駐車場関係施策に関する質問への回答等

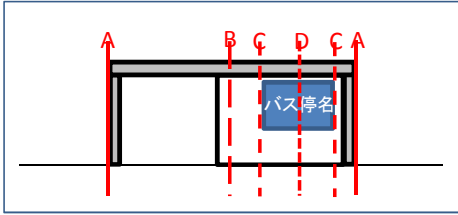
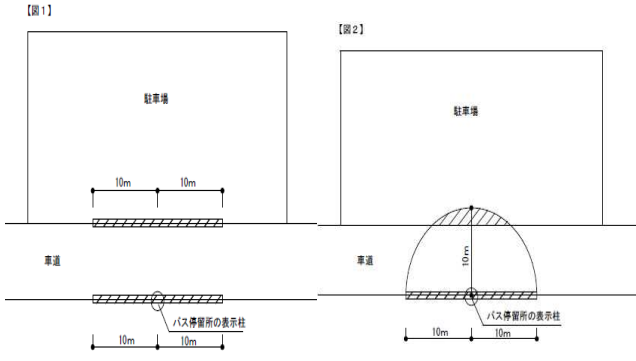
番号	意見、質問等	回答
4	<p>駐車場施行令第7条第1項第1号イ「道路交通法第四十四条各号に掲げる部分」に関して、バス停等について、停留場を表示する標示柱又は標示板が設けられている位置から十メートル以内の部分について出入口は設けられないとの規定がありますが、標示柱又は表示板が駐車場の反対側にしかない場合の10mの考え方について、ご教示ください。</p> <p>A: 図1のとおり駐車場側についても道路に沿って10mの範囲 B: 図2のとおり表示柱から同心円状で10mの範囲 C: 駐車場側は表示柱がないため範囲外</p> <p>また、この場合の道路は、中央分離帯はないものとし、</p> <p>①: 反対側にしか停車しない一方のみのループバスの場合 ②: 駐車場側にも停車するが、標示が反対側にしかない場合の2点についてご教示ください。</p> 	<p>警察庁に道路交通法第44条第5号の一般的な考え方を確認したところ、駐停車禁止の範囲は停留所又は停留場であることを表示するために立てられている標示柱又は標示板の中心点から半径10メートルで画いた円又は弧の部分になります。</p> <p>このことから、左記の例では図2の考え方となります。</p>
5	<p>本市において、高さ2.25mの車両が駐車場天井の構造物にぶつかり、屋根に傷ができる事故があった。当該駐車場は届出駐車場であるが、届出当時の駐車場は廃業し、別の事業者が未届けのまま営業していた。そのため、現在営業している事業者に届出をさせ、構造の立入り検査を行ったところ、車路の高さの基準を満たしていない部分があった。事業者は、暫定の措置として特に天井が低い2.15mの部分はポールで車が通れないようにし、また、進入可能な車の高さを2.1mから2mとしたところである。現在も車路の一部に2.25m程度の基準を満たしていない箇所があるため、今後も基準を満たすよう改善の指導を継続するものの、法19条に規定する著しい危険があるとまではいえないように思うが、判断の妥当性について伺いたい。また、他の市町村等で、構造基準を満たしていない駐車場について著しい危険の有無を判断した例があれば伺いたい。</p>	<p>路外駐車場の構造及び設備が路外駐車場の利用上著しく危険であるかどうかについては、事案の状況に応じて、各地方公共団体において適切に判断願います。</p>

番号	意見、質問等	回答
1	<p>本市の人口は25万人ですが、駐車場法の趣旨が現在のニーズと合致せず形骸化していると感じるので、利用者保護の観点だけではなく、法の枠組みの中で総合的な視点のまちづくり(立適や環境負荷、賑わいづくり等)に対応できるよう、規制のあり方について検討をしていただきたいと考えます。</p> <p>現時点で感じる問題点 中心市街地の機能保全のためにまちなかへの駐車場の乱立を抑制したいと考えているが、本来誘導すべき土地利用ではない小規模貸駐車場等になる土地等について、行政で把握や指導ができない 小規模な路外駐車場は狭小地に無理に作られているため十分なスペースが確保できず、危険な構造となっている 郊外部に多い、面積が大きくても無料貸しの路外駐車場について、駐車場法に基づく届出義務がなく、行政での実態把握、安全対策ができない</p>	<p>平成29年12月に、社会資本整備審議会「都市計画基本問題小委員会都市施設ワーキンググループ」で、今後の駐車場政策の基本的な考え方をとりまとめました。</p> <p>その中で、まちづくりと連携した駐車場施策の推進が提言されており、現在その提言内容を基本にまず運用面からの具体的な検討を進めています。</p>
2	<p>駐車場整備計画の更新にあたり、まちづくりと連携した内容にすべきと考えているが、参考となる事例、策定にあたっての留意点があればご教示願いたい。</p>	
3	<p>駐車場法施行令第7条第1項第1号イの規定により、「乗合自動車の停留所…(略)…を表示する標示柱又は標示板が設けられている位置から10メートル以内の部分(道路交通法第44条第5号)」には、路外駐車場の出口又は入口を設けることができませんが、乗合自動車の停留所が「広告付バス停留所」であった場合、10メートルの起点はどこになると考えればよいのでしょうか。</p> <p>A:バス停留所の端部から B:バス停留所の中心から C:バス停名表示板の端部から D:バス停名表示板の中心から</p> <p>○広告付バス停留所の例</p>  	<p>警察庁に道路交通法第44条第5号の一般的な考え方を確認したところ、バス停名が掲げられている中心の位置から10メートル以内部分が停車及び駐車を禁止する場所となっております。</p> <p>このことから、左記の例ではDの位置となります。</p>
